OGGETTO: Progetto AG 18830 - Cattolica Eraclea “Ripascimento artificiale del litorale in erosione della frazione marina di Eraclea Minoa a protezione del viale Eracle, via Artemide, viale Minosse”

Procedimento: Autorizzazione ai sensi dell’art. 109 del D.Lgs. n. 152/2006 e ss.mm.ii..

PARERE C.T.S. n. 848/2024 del 16/12/2024

Figura 15 - Suddivisione in maglie di caratterizzazione del Porto di Siculiana alla base della caratterizzazione ambientale del 2020 ai sensi del D.M. 173/2016

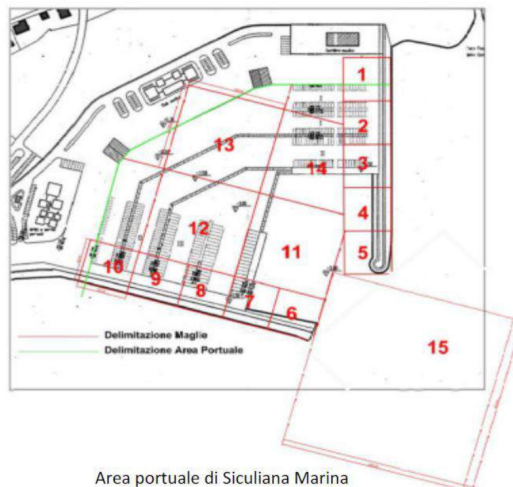
VALUTATO che il proponente dovrà trasmettere nuovamente planimetria con l'Indicazione delle profondità raggiungibili con gli scavi, relativamente alle quote originarie ad una risoluzione tale da consentirne la leggibilità e tenendo conto delle determinazioni del presente parere;

Figura 26 - Piano di caratterizzazione dei sedimenti ai sensi del D.M. 173/2016 - campagna di caratterizzazione aggiornata dei sedimenti marini presso l'imboccatura del porto di Siculiana – Marzo 2023

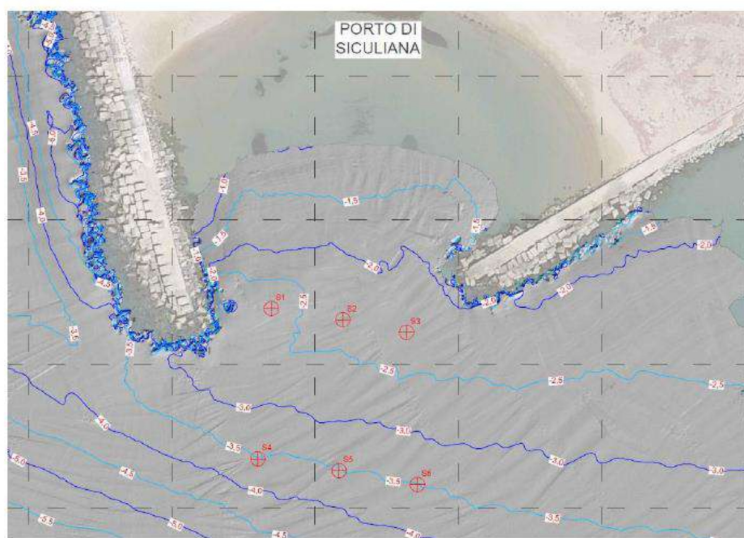
RILEVATO che per tali caratterizzazioni, riguardanti l'area esterna al porto, il proponente utilizza le medesime sigle (da S1 a S7) utilizzate in precedenza per i campioni prelevati all'interno del porto nel piano di caratterizzazione del 2020;
